RELATÓRIO DE FISCALIZAÇÃO
SISTEMAS DE ABASTECIMENTO DE ÁGUA
DO MUNICÍPIO DE AURELINO LEAL

Relatório: Fiscalização dos serviços prestados através de sistemas de abastecimento de água e de esgotamento sanitário.

Município: Aurelino Leal

Período: 12 a 16 de setembro de 2022

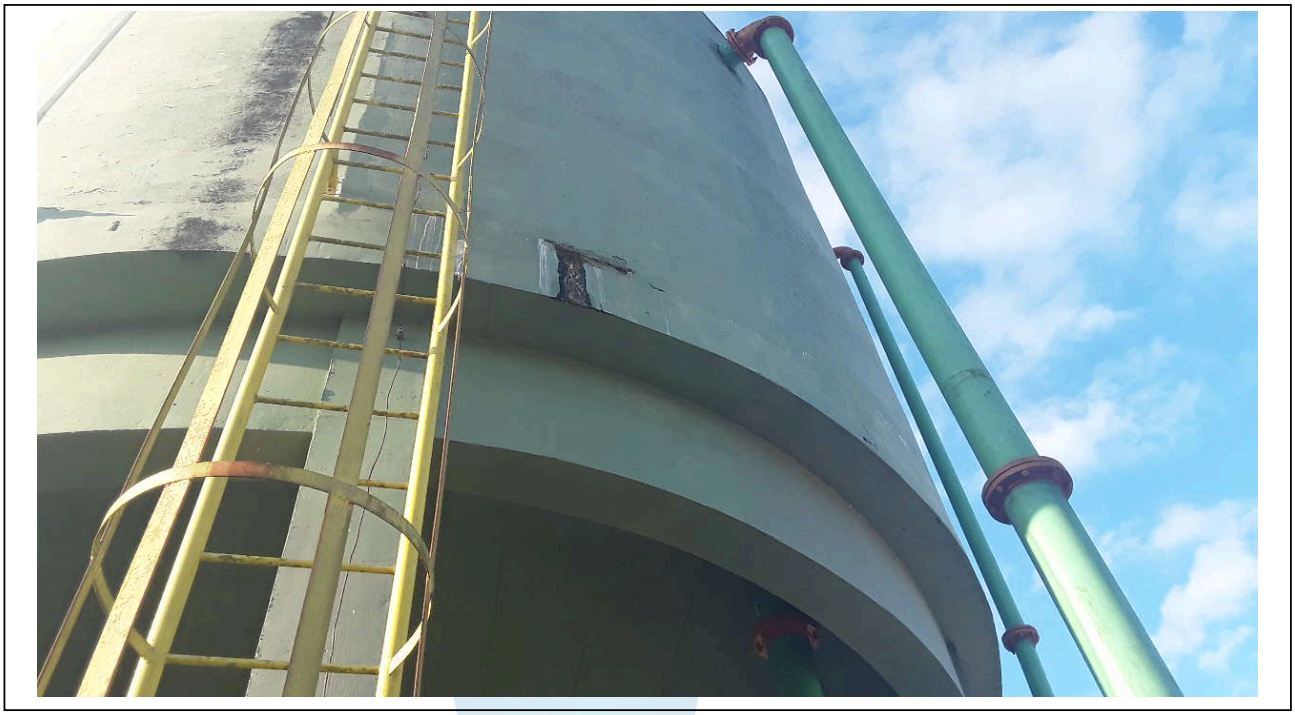
Segmento	Identificação	Não conformidade	Prazo (dias)
Distribuição	**RED 200m3**	29- Ausência de macromedidor disponível e/ou em funcionamento.	120
Segmento	**Identificação**	**Não conformidade**	**Prazo (dias)**
Distribuição	**RED 200m3**	31- Presença de vazamentos, infiltrações e florescências.	60

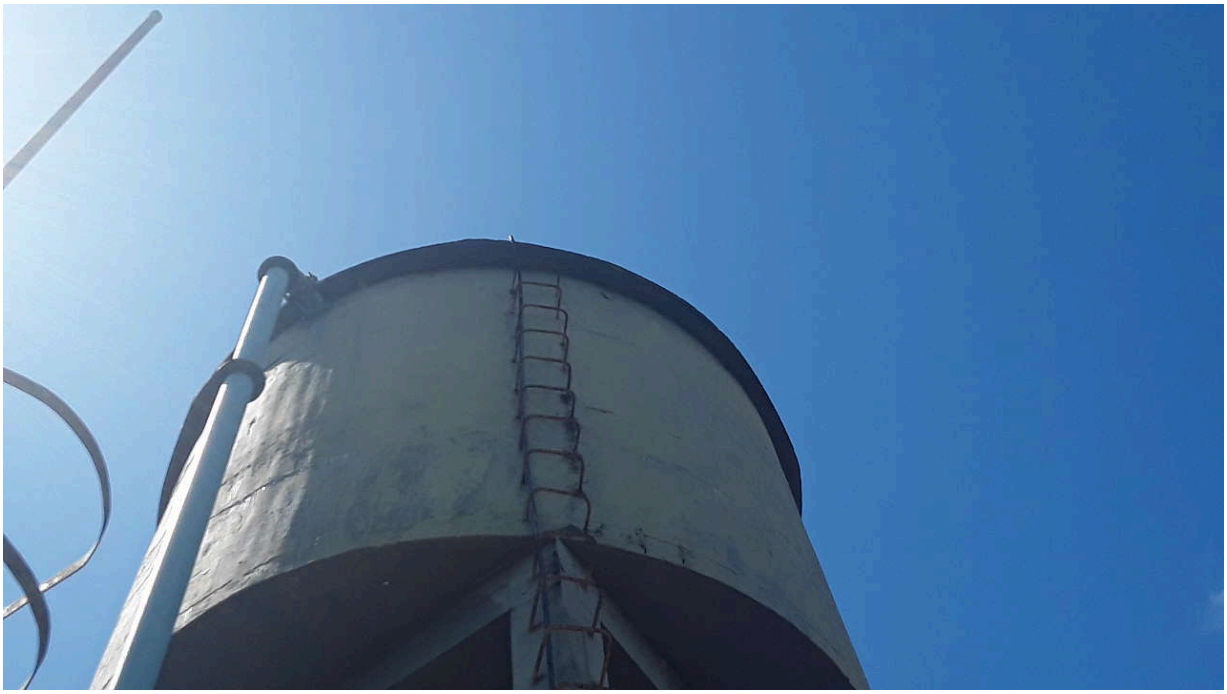
Segmento	Identificação	Não conformidade	Prazo (dias)
Distribuição	**RED 60m3**	34- Medidor de nível inadequado e/ou sem funcionamento.	120
Segmento	**Identificação**	**Não conformidade**	**Prazo (dias)**
Distribuição	**RED 60m3**	35- Ausência de controle de nível (relatórios).	120
Segmento	**Identificação**	**Não conformidade**	**Prazo (dias)**
Distribuição	**RED 60m3**	55- Ausência de guarda-corpo de laje de cobertura instalado e em boas condições.	120

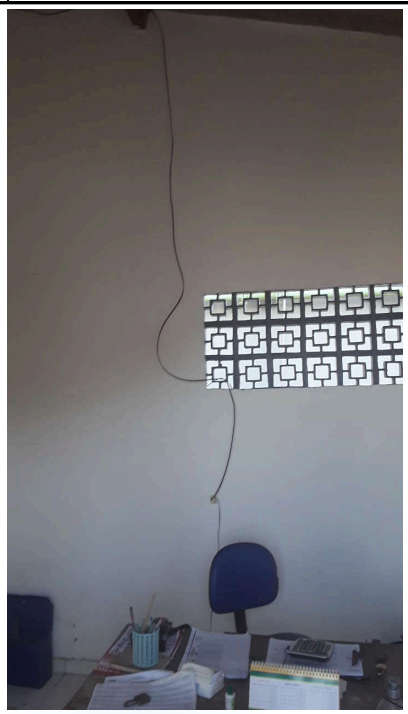
Segmento	Identificação	Não conformidade	Prazo (dias)
Distribuição	**Almoxarifado / sala de operador**	6- Instalações elétricas em desconformidade com a NR 10.	30
